令和7年9月17日

原子力規制委員会

日本電気協会「原子炉構造材の監視試験方法(JEAC 4201-2007) [2024年追補版]」に関する技術評価書について

日本電気協会「原子炉構造材の監視試験方法(JEAC 4201-2007) [2024
年追補版]」に関する技術評価書

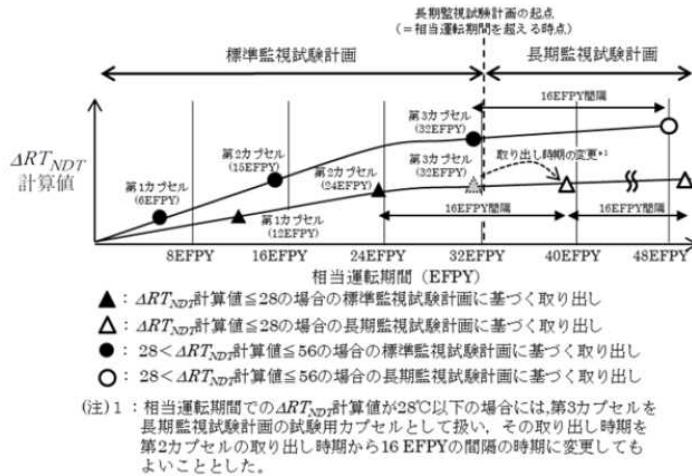
①、②日本電気協会によれば、標準監視試験計画は、次の考え方で設定したとしている⁷。

- ・ ΔRT_{NDT} の大きいプラントは、監視試験用カプセルを増やし、初期段階での取り出し間隔を短く設定する。
- ・ ΔRT_{NDT} の小さいプラント ($\Delta RT_{NDT} \leq 28$) の場合、取り出し時期を等間隔 (1/3, 2/3) とする。
- ・カプセルのリードファクタが大きい場合 (先行照射)、照射量も考慮して取り出し時期を設定する。

「SA-2362 標準監視試験計画」では、「相当運転期間における原子炉圧力容器内の ΔRT_{NDT} 計算値が 28°C 以下であり、長期監視試験計画に移行する場合には、表 SA-2362-1 における最終回時のカプセルの取り出し時期は、SA-2363 に従い定め直し、最終回時のカプセル (ΔRT_{NDT} 計算値が 28°C 以下の第3 カプセル) を長期監視試験計画の試験用カプセルとして扱ってもよい。」とされている。「解説図-SA-2363-1 長期監視試験計画における試験用カプセルの取り出し時期 (ΔRT_{NDT} 計算値が 56°C 以下の場合)」には、 ΔRT_{NDT} 計算値が 28°C 以下の場合、相当運転期間に当たる 32 EFPY

図 ΔRT_{NDT} 計算値が 28°C 以下のプラントの脆化予測曲線の例¹⁰

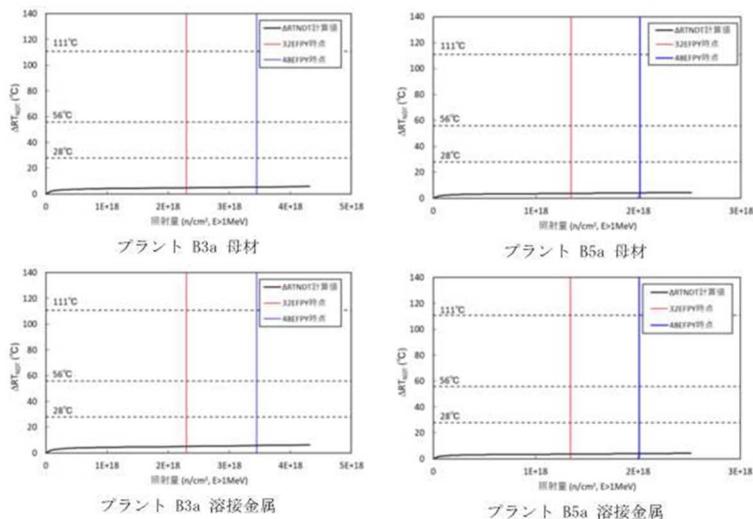
日本電気協会は、 ΔRT_{NDT} 計算値が 28°C 以下の場合に第 3 カプセルを相当運転期間で取り出さなくてよい理由として、 ΔRT_{NDT} 計算値が 28°C 以下の場合、 ΔRT_{NDT} の推移が非常に緩やかで脆化傾向が小さいこと、監視試験方法 (JEAC4201-2007/2010/2013) の規定は、第 2 カプセルからの間隔が 8 EFPY と短く適切に脆化の傾向が確認できないこと及び第 4 カプセルの取り出し時期まで最大 24 EFPY となることから、 ΔRT_{NDT} 計算値が 28°C を超える場合の取り出し間隔を参考にして、取り出し間隔を 16 EFPY としたとしている。これにより、監視試験方法 (JEAC4201-2007/2024) の規定は、第 1 カプセル及び第 2 カプセルの取り出し間隔が 12 EFPY、第 3 カプセル以降が 16 EFPY となり、適切に脆化の傾向が確認できるとしている。

ΔRT_{NDT} 計算値が 28°C 以下の場合、最終回時のカプセルを長期監視試験計画の試験用カプセルとしてもよい旨の規定の追加は、脆化傾向を適切に把握する観点から取り出し間隔を適正化したものといえる。原子炉圧力容器内面が受ける中性子照射量が 2.4×10^{19} n/cm² を上回る場合は、原子炉圧力容器内面が受ける中性子照射量が、これまでに取り出された監視試験片の中性子照射量を超えない時期に、新たな試験用カプセルを取り出す旨の規定の追加は、JEAC 4201-2007/2013 技術評価書における評価を反映したものである。

したがって、変更は妥当と判断する。

図1 最終回時の取り出しで 40EFPY を超える時期の原子炉圧力容器が内面で受ける
照射量の取り出しをしている場合(リードファクタが 3 の場合)

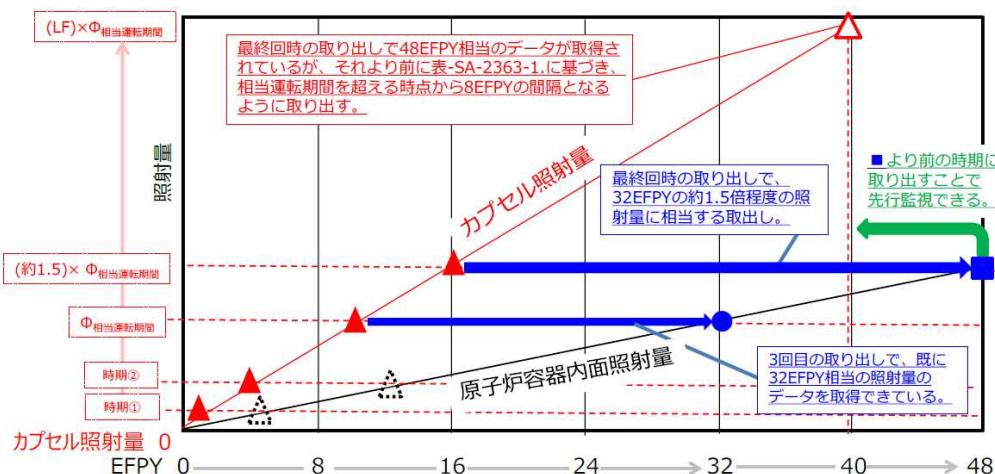
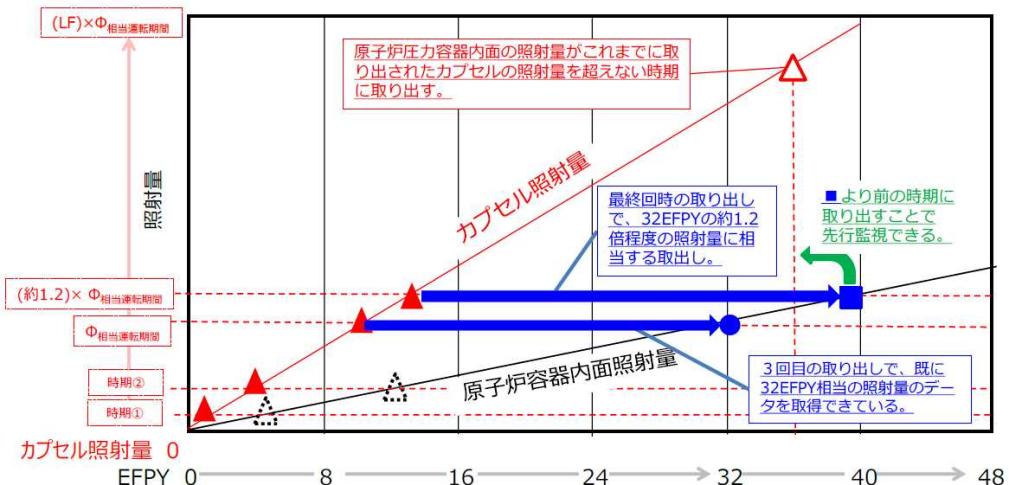
日本電気協会は、「リードファクタの値は 3 倍程度と仮定した場合の例」として、「表-SA-2362-1 最少カプセル数及び取り出し時期」の第 4 カプセルの取り出しが 32 EFPY から約 17 EFPY に変更された事例を示している¹⁵。このような場合、長期監視試験計画に移行した際の監視試験カプセルの取り出し時期は 40 EFPY となるため、23 EFPY の間取り出しが行われることになる。一方、同表の（注）7. には、「原子炉圧力容器内面が受ける中性子照射量 ($E > 1 \text{ MeV}$) が $2.4 \times 10^{19} \text{ n/cm}^2$ を上回る場合は、原子炉圧力容器内面が受ける中性子照射量 ($E > 1 \text{ MeV}$) が、これまでに取り出された試験用カプセルの中性子照射量を超えない時期に、新たな試験用カプセルを取り出すこと。」とある。（注）7. を考慮した場合、どのような取り出し間隔になるのかについて、日本電気協会は、次のように説明している¹⁶。

図1の場合、標準監視試験計画の最終回時の取り出しと長期監視試験計画の最初の取り出しの間隔は約23 EFPY程度、図2の場合は約25 EFPY程度となり、このようにカプセルのリードファクタが大きいプラントで、標準監視試験計画の最終回時の取り出しと、長期監視試験計画の最初の取り出しの間隔が大きくなることも想定されます。

しかしながら、各プラントの照射脆化の管理として、このようにリードファクタが大きく原子炉圧力容器が受ける照射量が比較的高いプラントでは、脆化傾向を適切に把握する観点から、原子炉圧力容器内面の照射量が監視試験片の照射量を上回らないようカプセルを取り出すことを規定しているため、いずれの場合でも問題なくプラントの脆化傾向を把握することが可能と考えています。

面照射量にかい離が生じており、標準監視試験計画の最終回時の取り出しと、長期監視試験計画の最初の取り出しの間隔が大きくなることも想定されるが、「4. 1 標準監視試験計画」(3) ①、②で述べたとおり、脆化傾向を適切に把握する観点から取り出し間隔を適正化したものであり、プラントの脆化傾向を把握することが可能となっている。

「表-SA-2362-1 最少カプセル数及び取り出し時期」は、取り出し時期が EFPY で規定されているが、(注)において照射量によってはこれよりも早く取り出すことが規定されている。PWR の場合、リードファクタが 1 を超えるプラントが多く、(注)が適用になる場合が多いと考えられる。以上により、リードファクタを考慮した標準監視試験計画の検討を要望する。

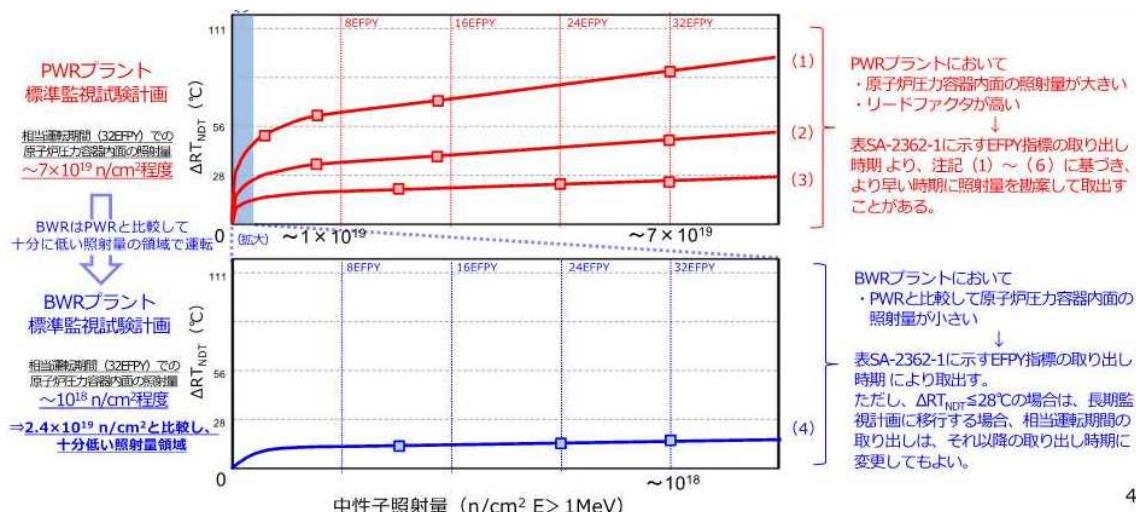
日本電気協会によれば、PWR は ΔRT_{NDT} が 111°C 以下、BWR は ΔRT_{NDT} が 28°C 以下であることが示されている¹⁷。

PWR と BWR で別々に最少カプセル数及び取り出し時期を設定しなかった理由について、日本電気協会は、次のように説明している¹⁸。

標準監視試験計画では、相当運転期間 (= 32 EFPY) までの脆化傾向を把握することを目的としていますので、炉型によらずに、相当運転期間 (= 32 EFPY) 時点の ΔRT_{NDT} 計算値を基に、監視試験計画の最少カプセル数及び取り出し時期を決めていくこととしています。

日本電気協会は、標準監視試験計画では、相当運転期間までの脆化傾向を把握することを目的としているため、炉型によらず相当運転期間時点の ΔRT_{NDT} 計算値を基に、監視試験計画の最少カプセル数及び取り出し時期を決めているとしている。また、日本電気協会「原子炉構造材の確認試験方法（JEAC 4201-2007）[2013 年追補版]」（以下「監視試験方法（JEAC 4201-2007/2013）」という。）の国内脆化予測法についても、炉型によらず設定されていることから、標準監視試験計画においても炉型によらず最少カプセル数及び取り出し時期を設定しなかったことは、国内脆化予測法の設定方法と整合しているといえる。

図1 最終回時の取り出しで40EFPYを超える時期の原子炉圧力容器が内面で受けける照射量の取り出しをしている場合(リードファクタが3の場合)

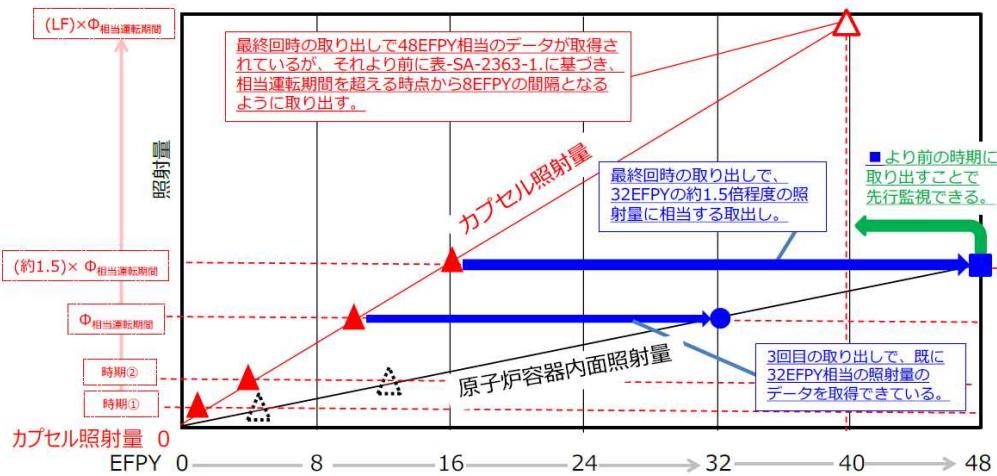
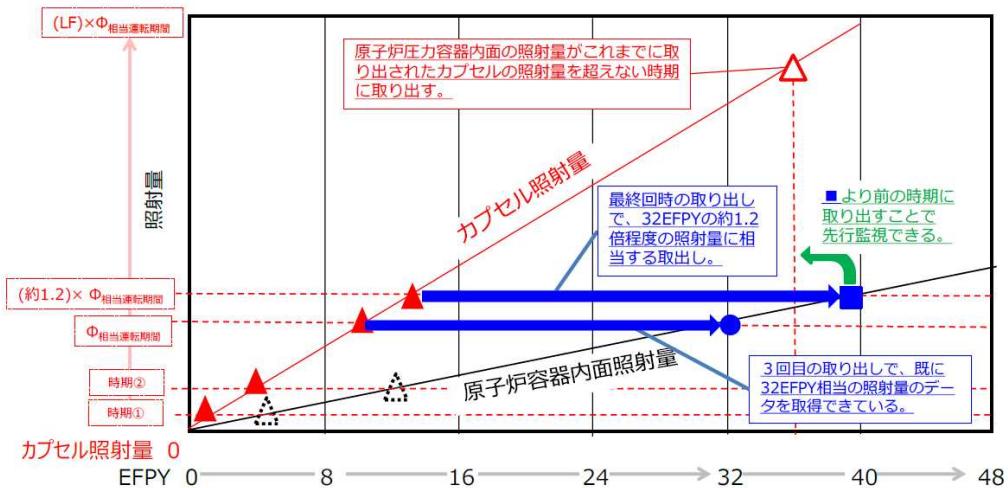
リードファクタが大きい（例えば、3）場合、原子炉圧力容器内表面が 48 EFPY の中性子照射量を超えた領域で監視試験を行うこととなる。長期監視試験計画の位置付けについて、日本電気協会は、次のように説明している²⁶（再掲）。

日本電気協会によれば、リードファクタが例えば3の場合、原子炉圧力容器内の照射量が32 EFPYとなるデータは、約11 EFPYで既に取得されている。32 EFPYで取り出した監視試験片は、原子炉圧力容器内の照射量で96 EFPYとなり、プラントの運転期間を大きく超えた照射量となるが、長期監視試験計画は、より高い照射量のデータの拡充も目的としていると説明している。

ΔRT_{NDT} が56°Cより大きい場合に8 EFPYの間隔で取り出すとしたことは、別記-6の要求事項を踏まえたものであり、 ΔRT_{NDT} が56°C以下の場合に取り出し間隔を16 EFPYとしたことは、比較的脆化が進みにくくこと及び照射量が大きくなった場合²⁷は8 EFPYの取り出し間隔とする旨が規定されていることによるもので、規制要求を踏まえた取り出し間隔になっているといえる。また、リードファクタの大きいプラント

以上により、監視試験カプセルの取り出し間隔 (ΔRT_{NDT} が 56°C より大きい場合は 8 EFPY、 ΔRT_{NDT} が 56°C 以下の場合は 16 EFPY) を追加したことは、妥当と判断する。

その上で、個別プラントではなく国内プラント全体を俯瞰した運転期間を考慮した比較的高い照射量及びプラント運転期間を超えたより高い照射量のデータの拡充の観点から、監視試験カプセルの取り出し間隔はリードファクタを考慮し、中性子照射量に応じたものとする等、見直すことを要望する。
